**Mitteilung-Nr.: 0337/2013/MV**

**Werkhalle Meßtorffweg - Baulicher Zustand**

**Betr.: Werthalle Museum NMS**

**Betr. : Werkhalle Museum NMS**

Anlage 1: Grundriss

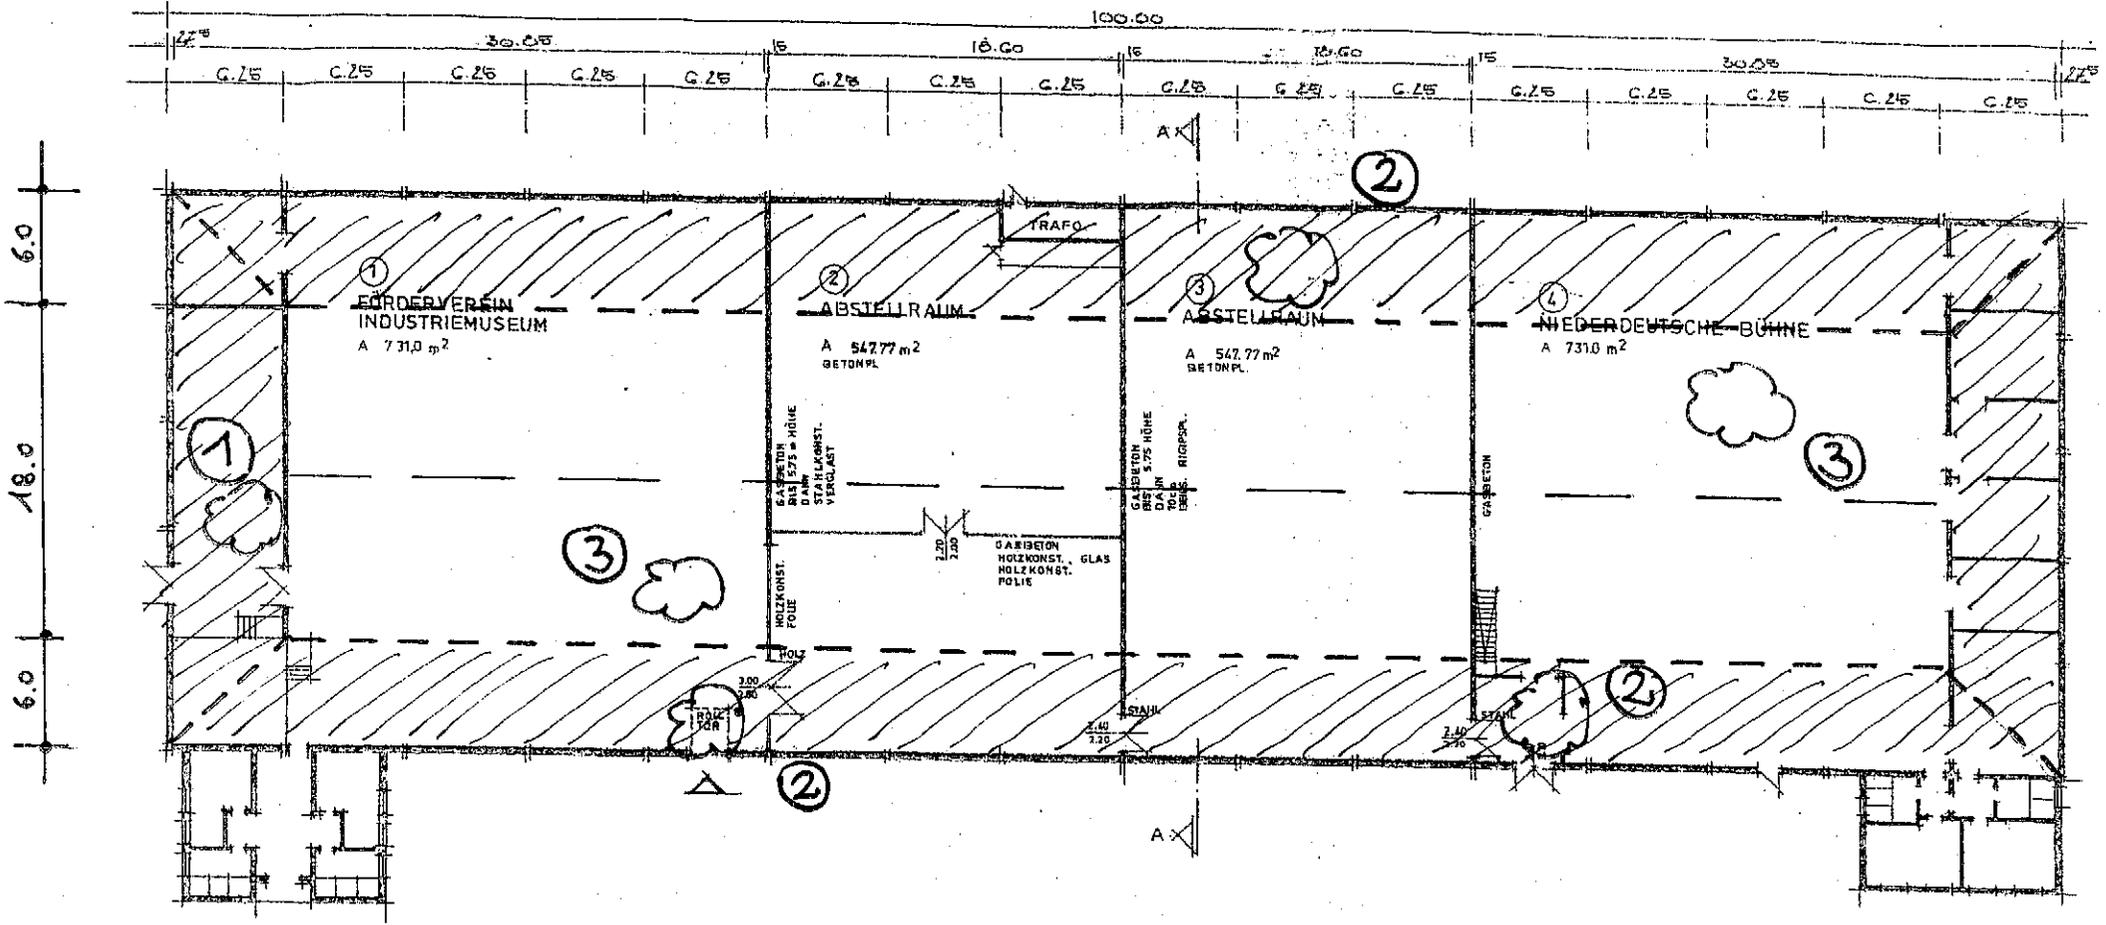
Der Bereich 1 im Eingangsbereich am östlichen Giebel ist komplett saniert worden und kann für den Kunstflecken wieder uneingeschränkt genutzt werden. Die Sanierung für den Bereich 2 im unteren Dachteil auf einer Fläche von ca 1400 m<sup>2</sup> kann jetzt vorbereitet werden, damit sie in den nächsten 4-5 Jahren abgeschlossen ist. Wichtig ist hier lt. Bericht vom 18.03.2015 die bei mehr als 10 cm Schneehöhe.

Beim Bereich 3 im oberen Dachteil ergibt sich lt. Prüfzeugnis eine um ca 20 % höhere Druckfestigkeit der Porenbetonplatten, so dass mit einem zulässigen Biegemoment von zul. M = 150 Nm gerechnet werden kann. Damit ist eine Schneebelastung von ca 0.25 KN/m<sup>2</sup> erlaubt, das entspricht einer Schneehöhe von ca 15-20 cm.

Es wird eine jährliche Kontrolle der Dachplatten im Bereich 3 vorgeschlagen, um Änderungen und neue Schäden rechtzeitig zu erkennen. Über das weitere Vorgehen beim oberen Dachteil wird dann in ca 5 Jahren nach Fertigstellung des unteren Dachteils eine endgültige Entscheidung getroffen.

SCHNITT A - A  
MA 1:100

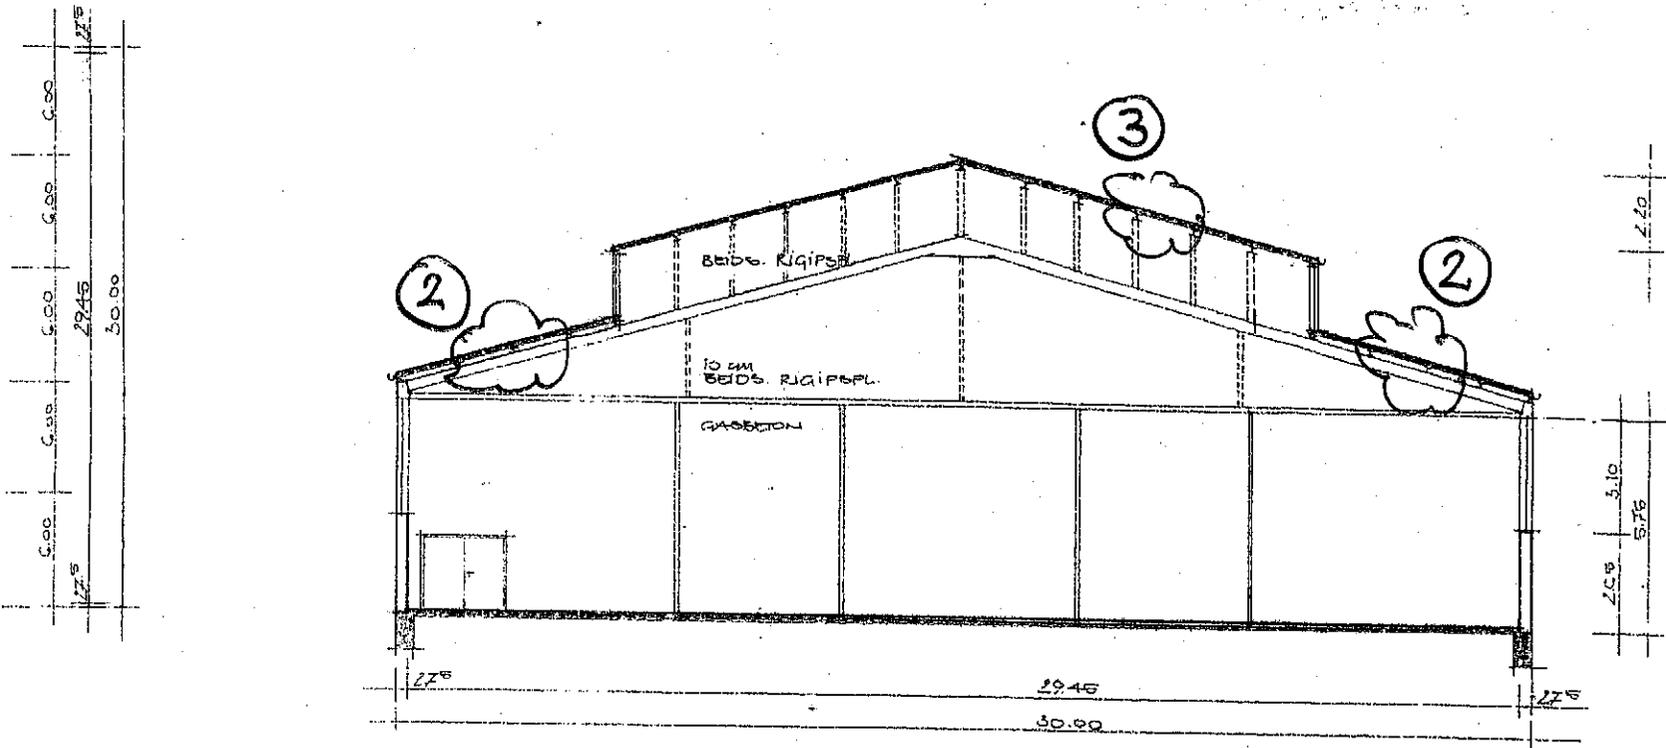
Bereich 1 im Eingangsbereich am östlichen Giebel mit erheblicher Schadensbildung, Bereich 2 in den tiefer liegenden Randflächen des Daches mit starker Schadensbildung und Bereich 3 im höher liegenden Dachbereich mit geringer Schadensbildung, siehe Grundriss und Schnitt als Anlage.

SCHNITT A - A  
MA 1:100

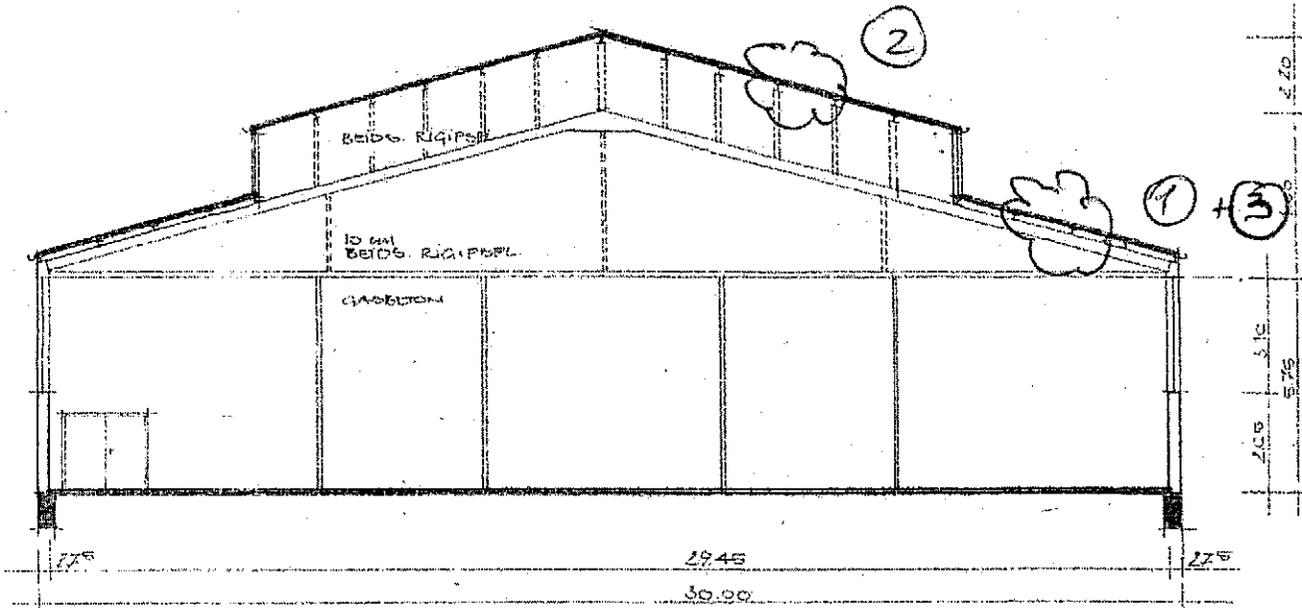
Zusätzlich ist besonders zu beachten, dass dass in diesem vorderen Gebäudeteil wegen der erheblichen Schäden nur eine geringe Schneelast aufgenommen werden kann. Ab einer Schneehöhe von ca 10 cm ist dieser Teil daher umgehend zu räumen.
